■ パブリックコメント等について

■ 荒瀬ダムの底質土の成分分析結果について

図 荒瀬ダム堆砂域における支川の縦断面図

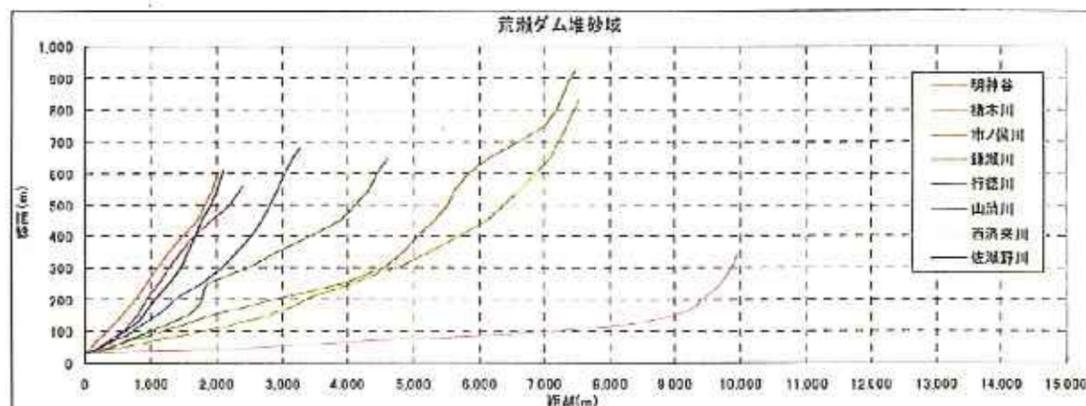
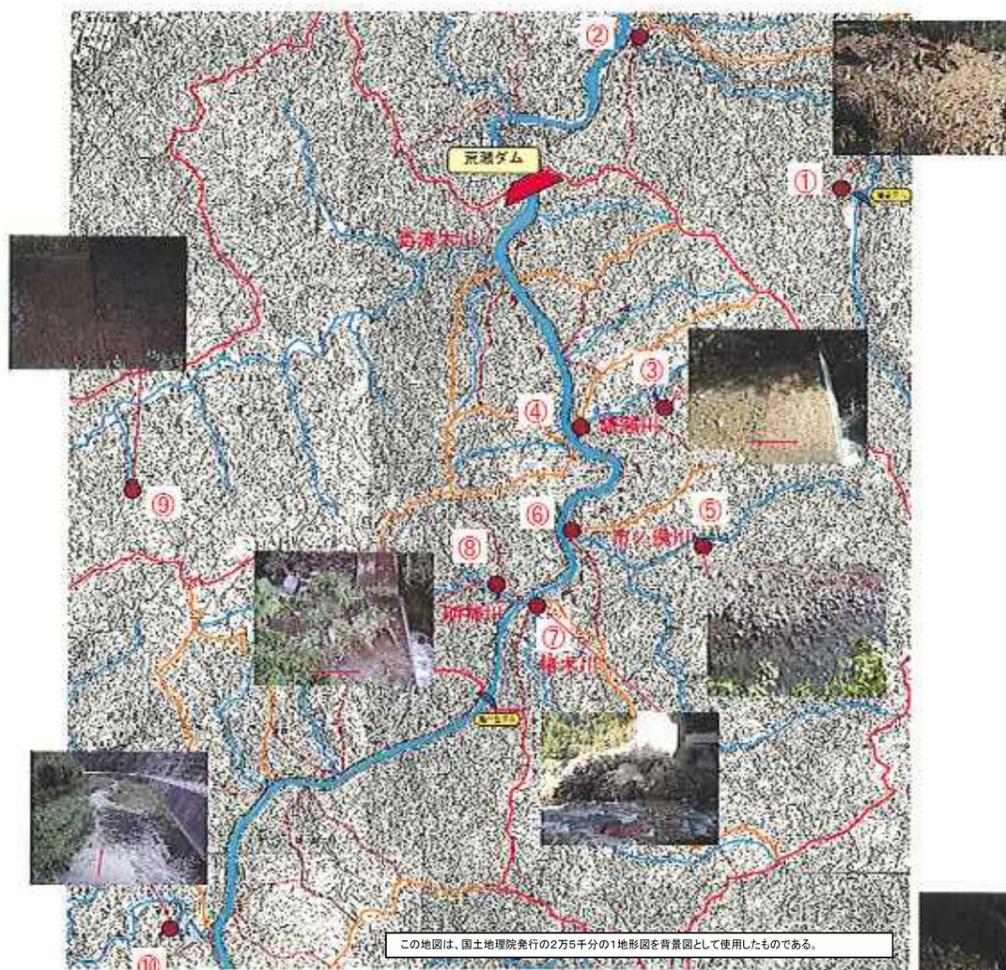
【意見 ⑳】 生物生息の場としての観点から、岸崩壊などによる礫の供給源を把握できないか。

【対応方針】 球磨川本川においては、佐瀬野地区の左岸、三坂地区右岸、楮木川右岸付近など、ランダムに礫や岩塊が分布している。本川のほか、各支川からの供給もあり、生物生息の場となり得るものと思われる。

写真 No. 1+140 付近の支川佐瀬野川 (H22. 5. 22)

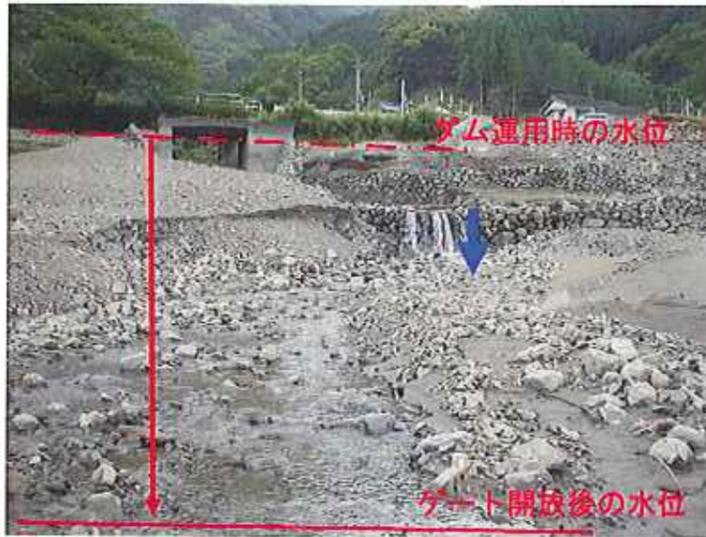
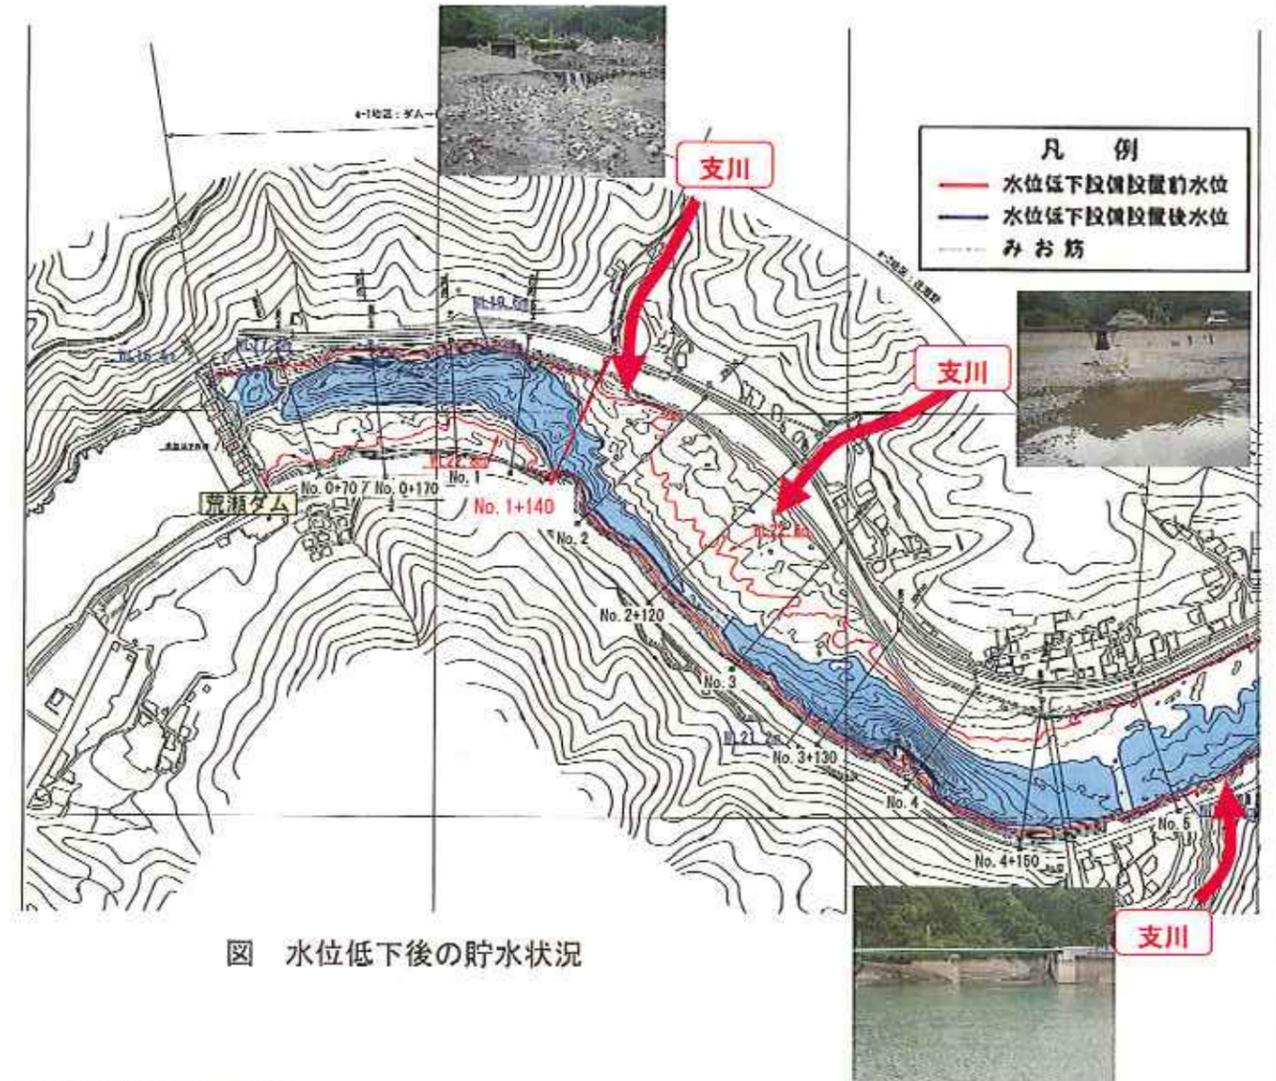
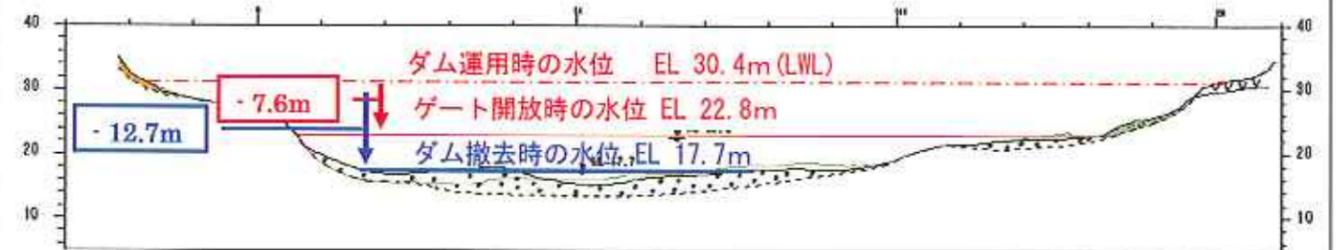
【意見③】 荒瀬ダムの水位低下により、支川の本川流入部において段差が生じている。溪流の安定性および生物の移動を担保する観点から支川処理の検討が必要である。

【対応方針】 ゲート開放に伴う水位低下により支川との段差が生じている箇所もある。今後は各管理者と協議しながら状況を見守る。

出水による流れの変化、段差の自然解消なども見られており、今後は各管理者と協議しながら各支川の状況を見守る。

図 佐瀬野地区における砂礫の除去範囲

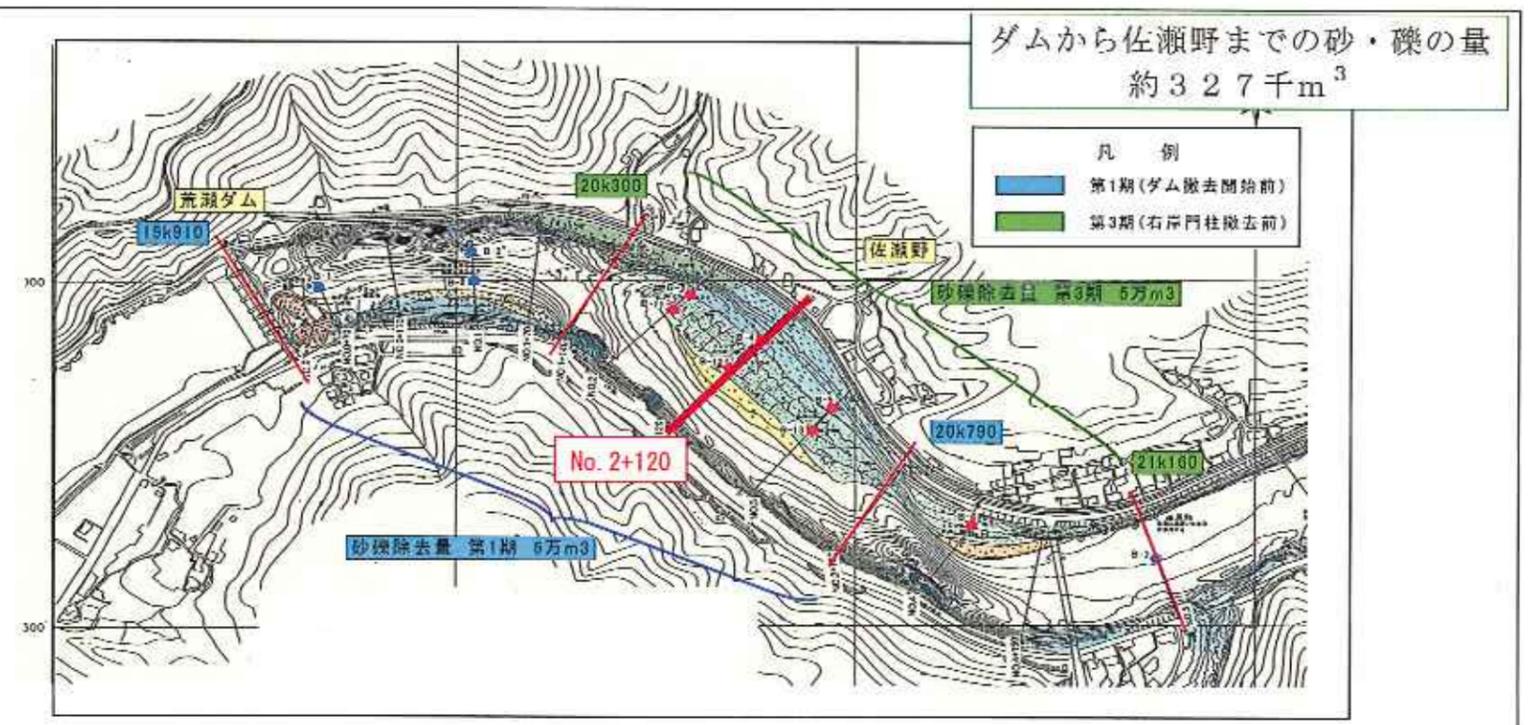
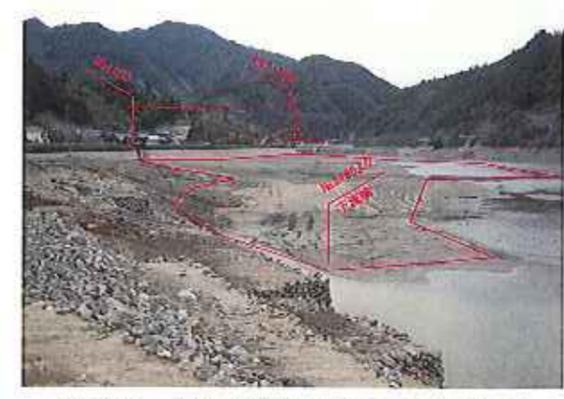
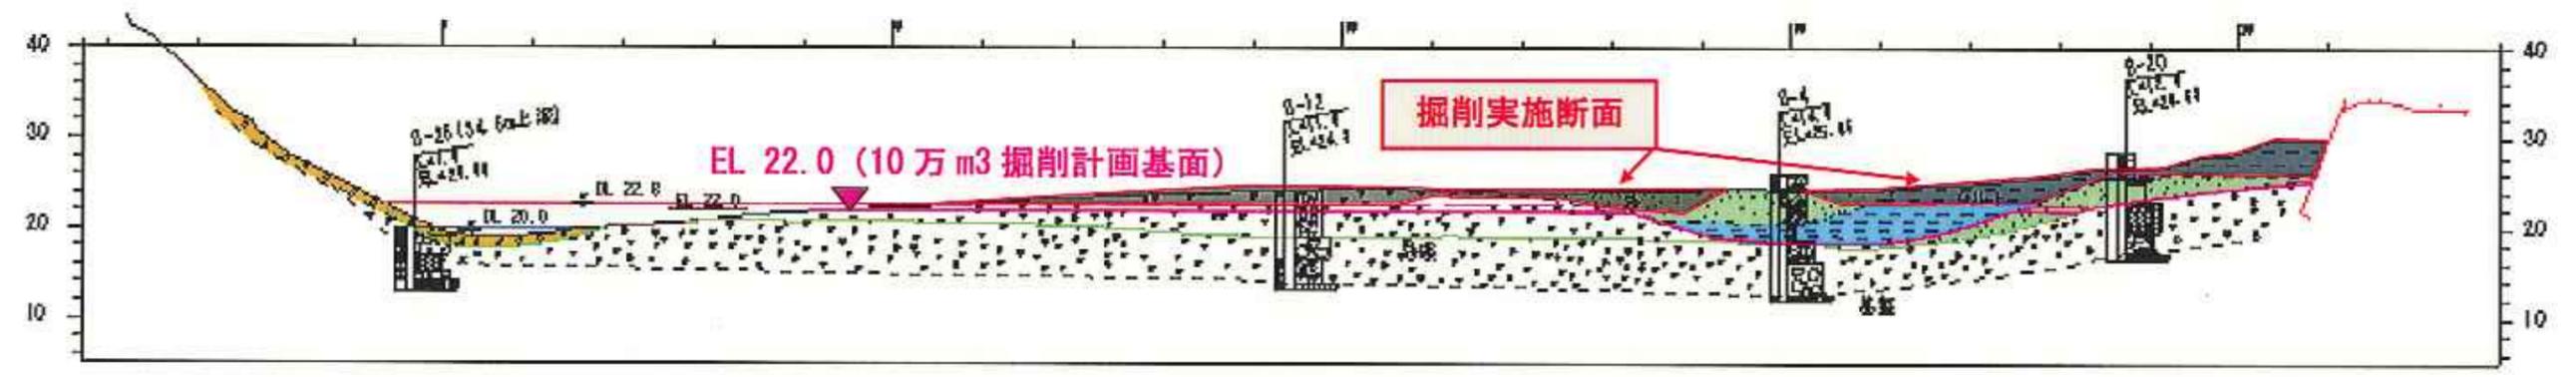
【意見 ③】 堆砂除去について、水位低下前に維持すべきなのは、除去量のみではなく、計算で想定している堆砂形状、泥土の分布状況であり、逐次必要な堆砂処理を実施していく必要がある。

【対応方針】 基本的には 10 万 m<sup>3</sup> 掘削における計算想定断面までの掘削を予定するが、掘削後の出水による堆積等も予想されることから、断面のモニタリングを実施し、影響を検討しながら対応していく。

荒瀬ダム流入流域分割図

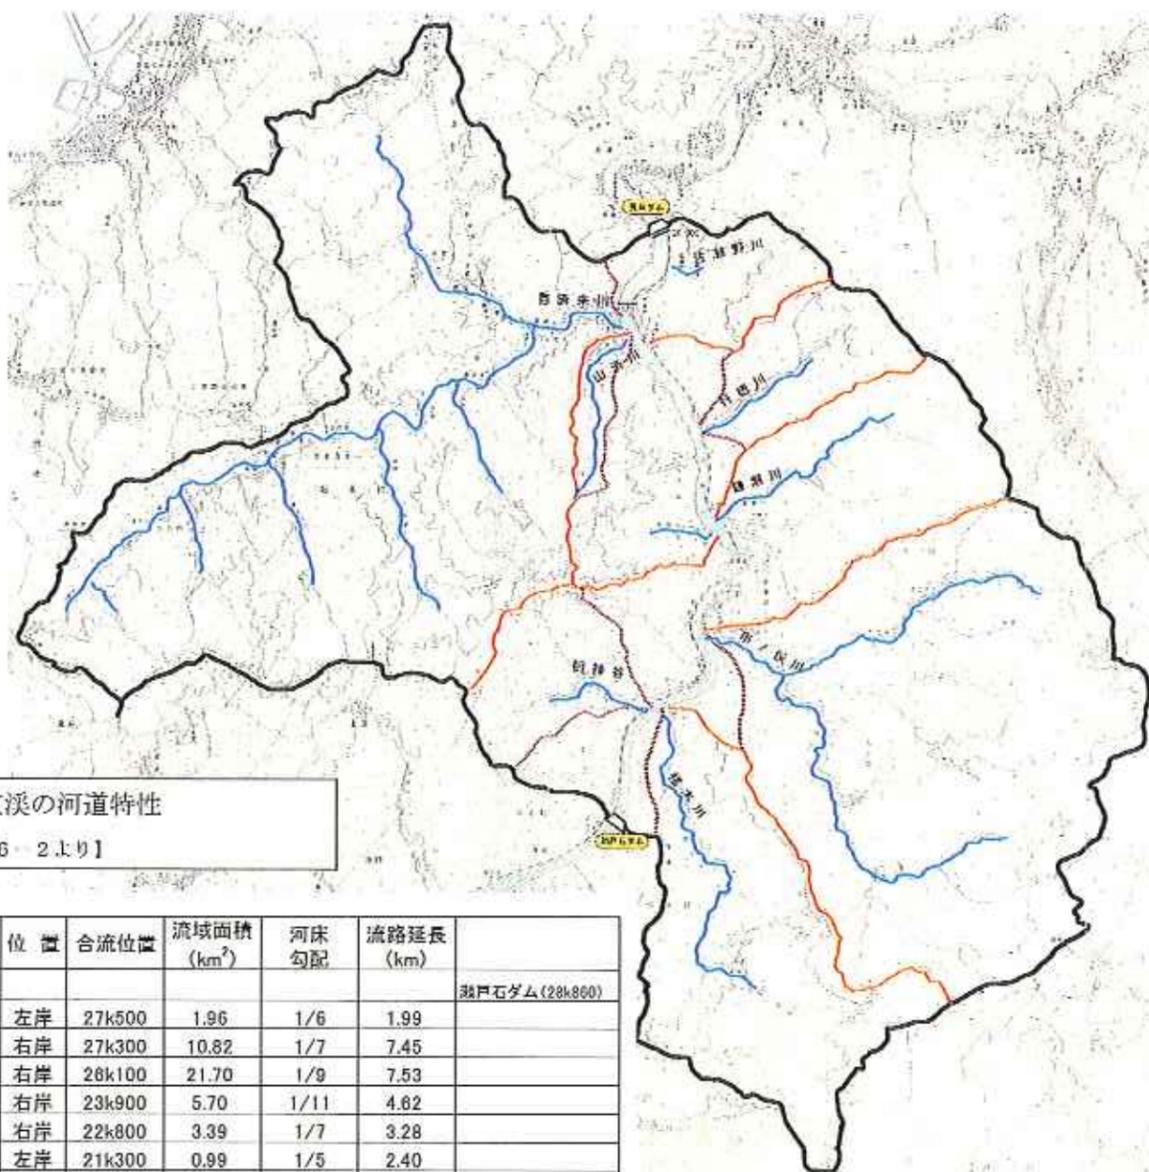
支流などとの分断が想定される種を検討し、移動性を調査（ヤマメの鱗等）することにより連続性の評価が可能。

現況以降（ダム水位低下及び撤去後）の河川状態を想定した上で、代表支川を選定し必要な基礎調査を検討する。
